Dodatek č. 1

Smluvní strany tímto prohlašují, že dne 4. 11. 2020 uzavřeli smlouvu o dílo, jejímž předmětem je provedení stavebních prací na veřejné zakázce s názvem: „**Opěrná zeď silnice III/11619 v Karlštejně**“ (dál jen „**Smlouva o dílo**“). Na základě dohody smluvních stran a ve vazbě na čl. XIV. odst. 14.14 Smlouvy o dílo, uzavírají smluvní strany tento dodatek č. 1 ke Smlouvě o dílo (dále jen „**Dodatek č. 1**“).

Název a evidenční číslo Stavby: Opěrná zeď silnice III/11619 v Karlštejně	Číslo SO/PS / / číslo Změny SO/PS: 531 / 1	Číslo ZBV: 1.4
Název stavebního objektu/provozního souboru (SO/PS): Provizorní přeložka plynovodu STL

Název a evidenční číslo Stavby:		Číslo ZBV:
Opěrná zeď silnice III/11619 v Karlštejně	Číslo SO/PS / / číslo Změny SO/PS:	2.4
Název stavebního objektu/provozního souboru (SO/PS): Definitivní přeložka plynovodu STL	532 / 1

VYPRACOVAL:	Štěpán Horal	
KONTOLOVAL:	Jiří Pejša	
OBJEDNATEL:	Krajská správa a údržba silnic Středočeského kraje Zborovská 11, 150 21 Praha 5	
NÁZEV AKCE:	DIO Karlištejn, III/1619 opěrná zeď	
OBSAH:	DIO - ZMĚNY	
DATUM:	02/2021	
FORMÁT:	A3

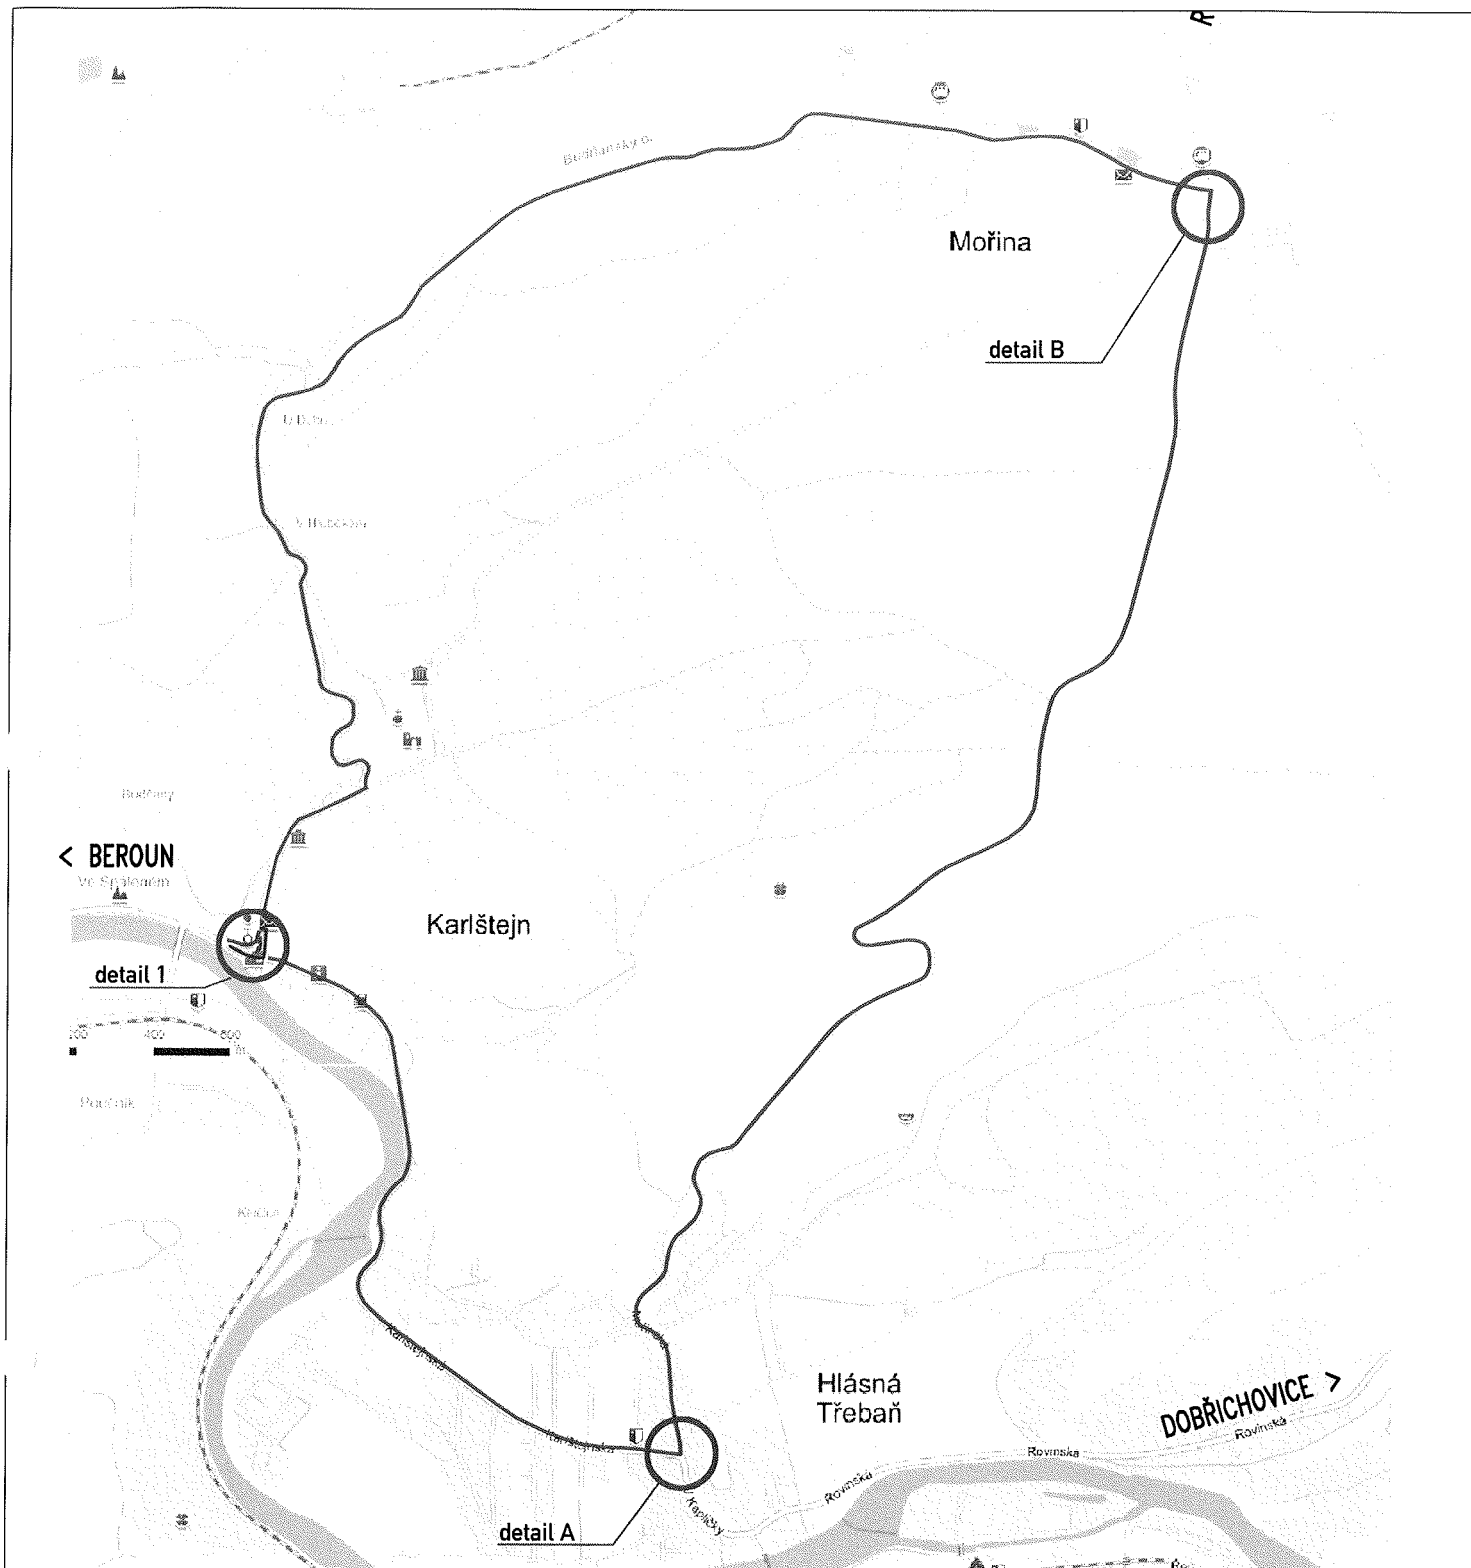
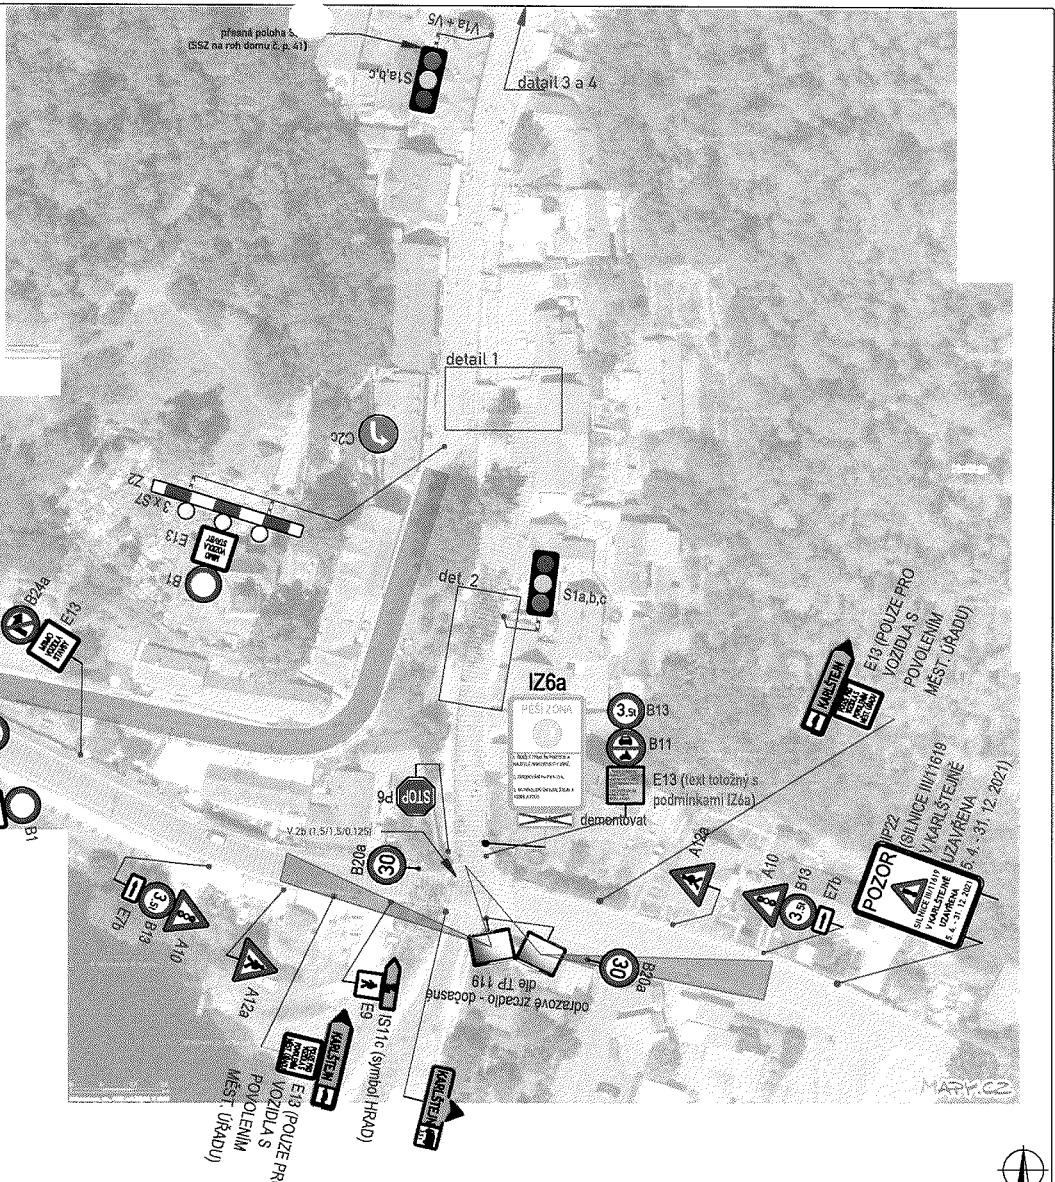
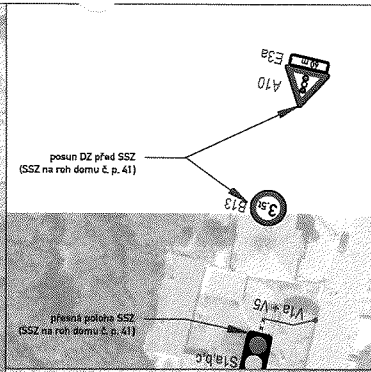
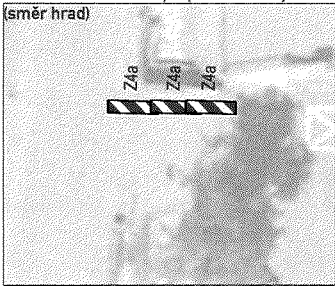
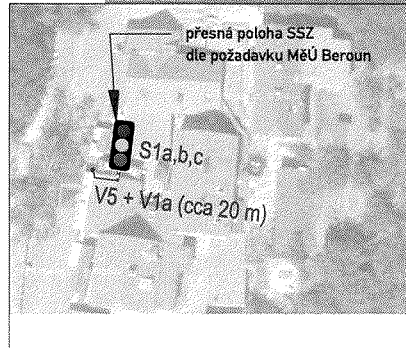
detail 3

detail 4

detail 1 - umístění Z4a při pravém okraji mostu (směr hrad)

detail 2 - VDZ V5 a cca 20m V1a

- LEGENDA:
- P6 TRVALÉ DOPRAVNÍ ZNAČENÍ
 - P6 NAVRŽENÉ PŘECHODNÉ SVISLÉ DZ
NAVRŽENÁ OBJÍZDKA DO 3,5 t PRO
MÍSTNÍ DOPRAVU
UZAVŘENÝ ÚSEK

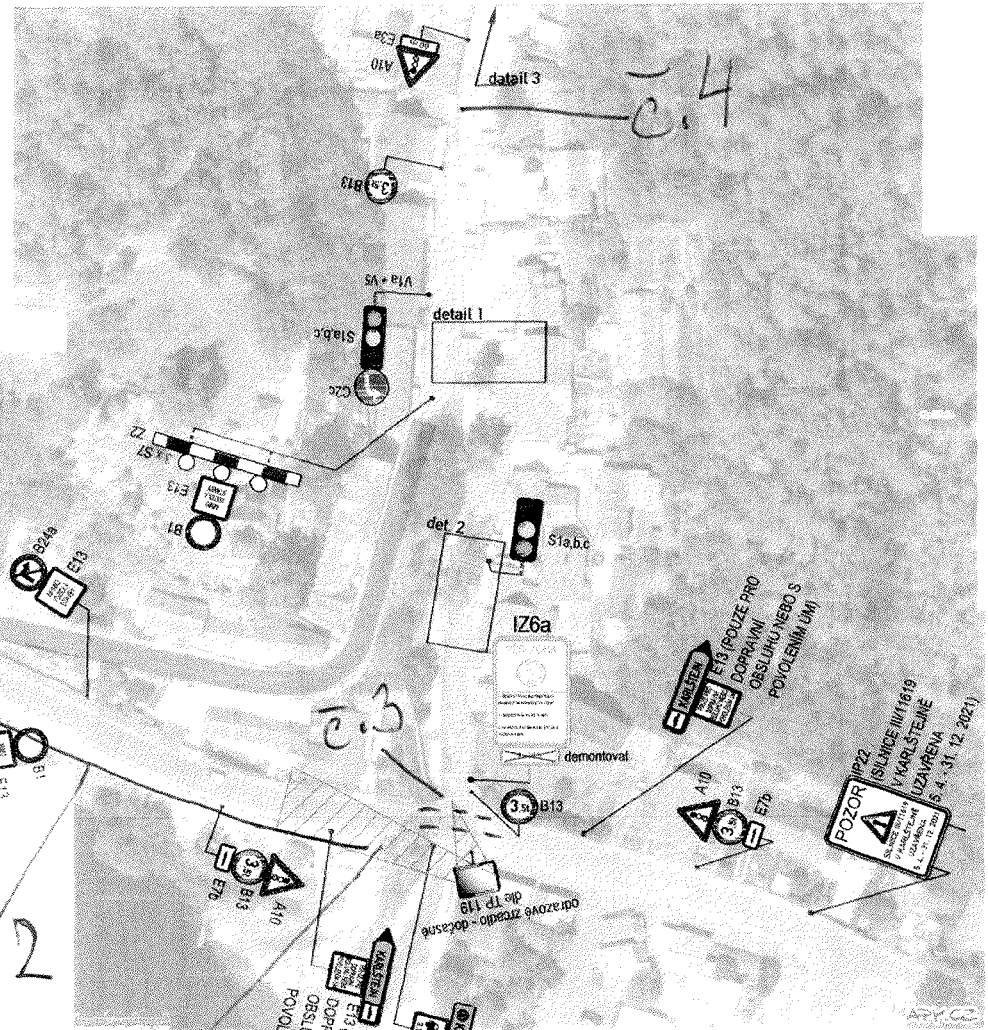
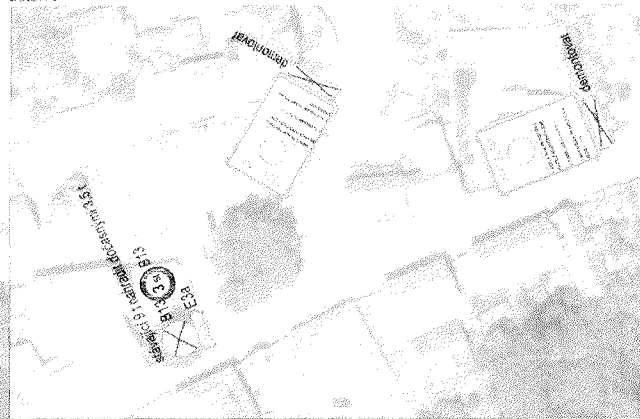
detail 3

detail 1 - umístění Z4 při pravém okraji mostu (směr hrad)

detail 2 - VDZ V5 a cca 20m V1a

*Chodce
V5
vozovce*
